Leeswijzer bij de verkeersveiligheidsaudit behorende bij de statenbrief van 16 juli 2019

ONDERWERP Uitbrengen Advies Verkeersveiligheidsaudit Uithoflijn

Extern | 007 - Verkeersveiligheidsaudit (VVA3) door Goudappel-Coffeng | audit voor start exploitatie

Auditgegevens	
ID:	Extern 007
Titel:	Verkeersveiligheidsaudit (VVA3) door Goudappel-Coffeng audit voor start exploitatie
Toets status:	in uitvoering
Uitgevoerd door:	Goudappel-Coffeng
Datum uitgevoerd:	2019-07-08, Versie 1.4
Verantw. afdeling:

Bevinding 6.5: Onduidelijke bewegwijzering naar de Mediamarkt

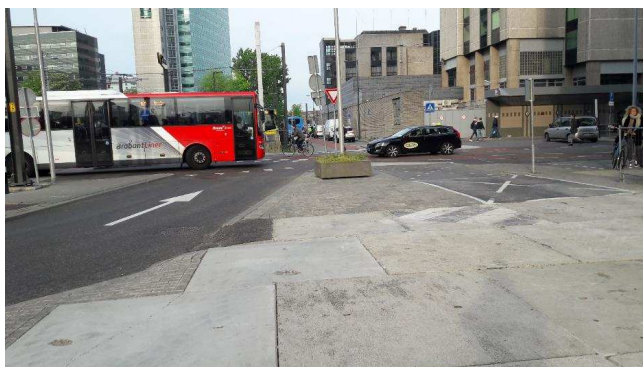
Bevinding 6.5: Geen doorgang vanaf de Mediamarkt

Actie's					
ID	Omschrijving	Plandatum	Effectief gereed	Actiehouder	Status
17304	Controle dat een automobilist van of naar de Mediamarkt een route heeft waarbij deze niet de trambaan hoeft op te rijden.			[REDACTED]	niet uitgevoerd
	<u>Controle uitvoeren van de route naar de Mediamarkt en zonodig bebording aanpassen.</u>			[REDACTED]
